2025 年 7 月

株式会社ミスミ
日本企業体 配線部品事業部

PRC03 コネクタ付ケーブル ワンタッチ・中継タイプ
ケーブル部材変更のご案内

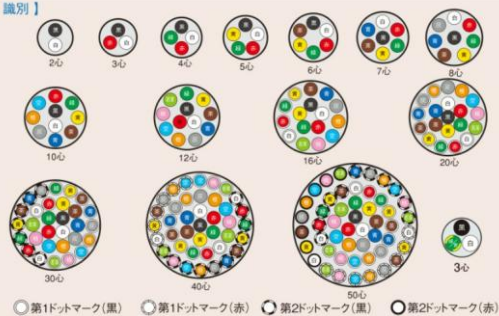
部材変更後の性能差異はなく、同等品としてご使用いただけます。

変更後 : A ケーブル (富士電線製 VCTF ケーブル)
